**Сводка отзывов членов ТК 357 к проекту окончательной редакции
Изменения № 1 ГОСТ 28487-2018 «Соединения резьбовые упорные с замковой резьбой элементов
бурильных колонн. Общие технические требования»**

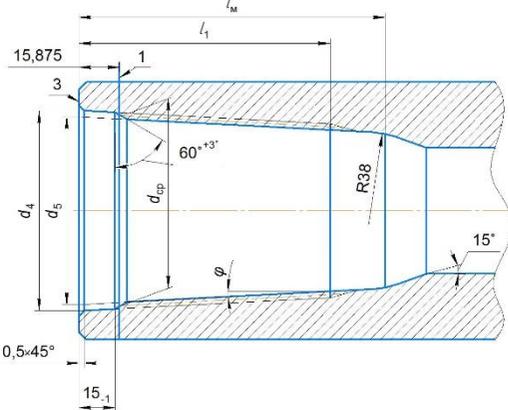
№ строки	Номер раздела, подраздела и пункта проекта стандарта	Наименование организации (предприятия), номер письма и дата	Существующая редакция	Замечание, предложение	Заключение РГ2
5	5.2, рис 3б (-)	АО «ОМЗ»		Линии перехода подрезьбовой расточки в фаску и линия, обозначающая основную плоскость, почти совпадают. разнести их, изобразить как в ГОСТ 28487-90	Принято, сместить линию 1 влево.
6	5.2, рис 3а и 3б (-)	АО «ОМЗ»	См. рисунки	Провести тонкую линию между l_1 и l_m , соединяющие точки сбега резьбы	Принято, откорректировать рисунок
7	5.2, рис 3 в (-)	АО «ОМЗ»		<p>Размер l_m и $R38$ изобразить след. образом: $R38 \pm 3$ пометить сноской ** в редакции: «** обеспечивается инструментом»</p> 	Принято, откорректировать рисунок
8	- (5.6, рис 7)	АО «ОМЗ»	По тексту	Исправить графику в районе выхода резьбы, привести в соответствие с рис. 3б	Принято, откорректировать рисунок.
